改善箇所説明図

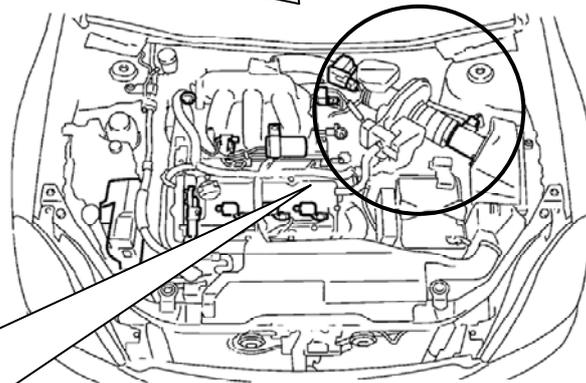
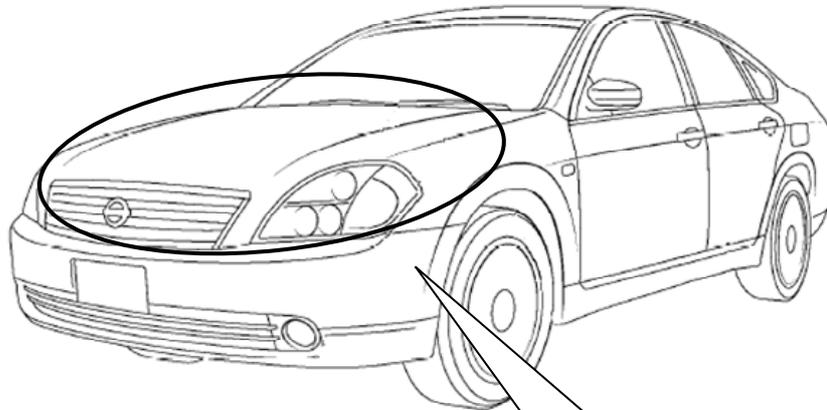
基準不適合発生箇所

原動機の吸気エアダクトの材質が不適切なため、当該ダクトがエンジンの熱により収縮し、レゾネータ（吸気騒音防止装置）接続部の締付けが緩むことがある。そのため、そのまま使用を続けると、走行振動等によりエアダクトが外れてアイドリング不安定や加速不良となり、最悪の場合、エンストして再始動できなくなるおそれがある。

改善の内容

全車両、エンジン側エアダクトおよび締付金具を対策品と交換する。

識別：銀色のシールをモデルナンバープレートの右横に貼り付ける。
